Gamma H&C	Modello OPERA – OPERA TOUCH – CONCERTO – CONCERTO TOUCH	N° I.T. 01_2021
Matricola Vedi pag. 3/3	Oggetto NUOVA ILLUMINAZIONE PANNELLI FOTOGRAFICI

Motivo della modifica

In un'ottica di continuo miglioramento del prodotto e per migliorare l'uniformità di illuminazione dei pannelli fotografici, a partire dai **S/N** indicati a **pagina 3/3**

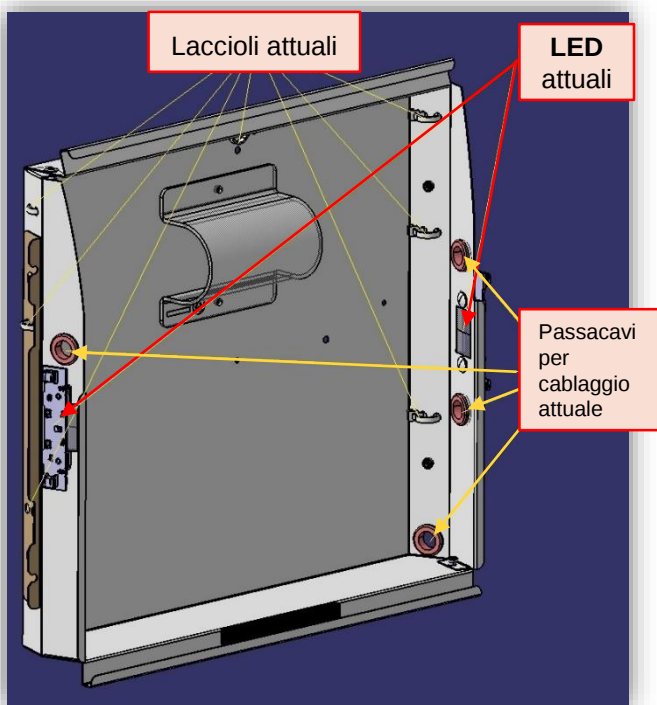
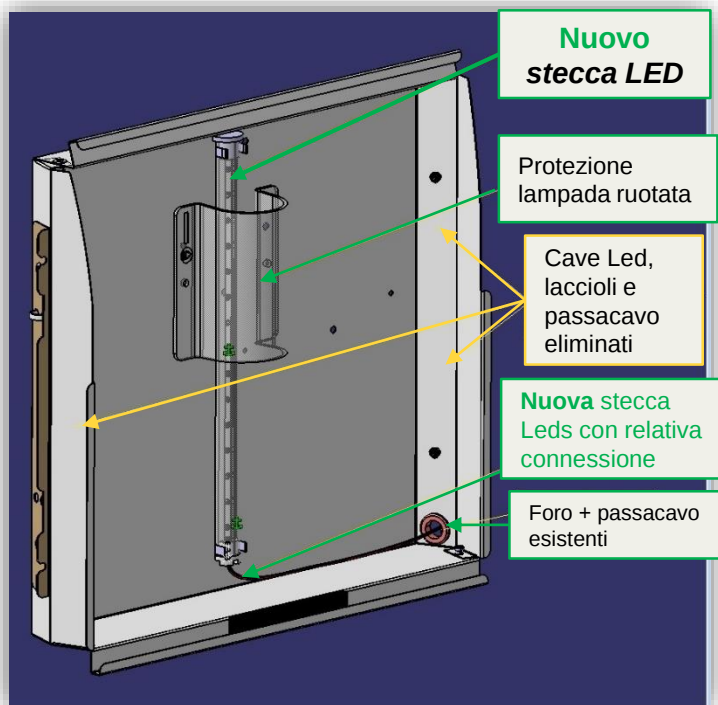
La soluzione con i **LED singoli** è stata sostituita da quella che adotta **un'unica stecca LED**

Soluzione pre – modifica
Led singoli

Nuova soluzione
Una stecca LED

Con la **soluzione pre - modifica** il *cablaggio porta* va dalla SCHEDA CPU alla SCHEDA REGOLATORE CORRENTE e poi dalla SCHEDA REGOLATORE CORRENTE ai **Led singoli**.

Con la **nuova soluzione** è stata rimossa la SCHEDA REGOLATORE CORRENTE ed il **nuovo cablaggio porta** va direttamente dalla SCHEDA CPU al connettore della **nuova stecca LED**, che sostituisce i **Led singoli**.
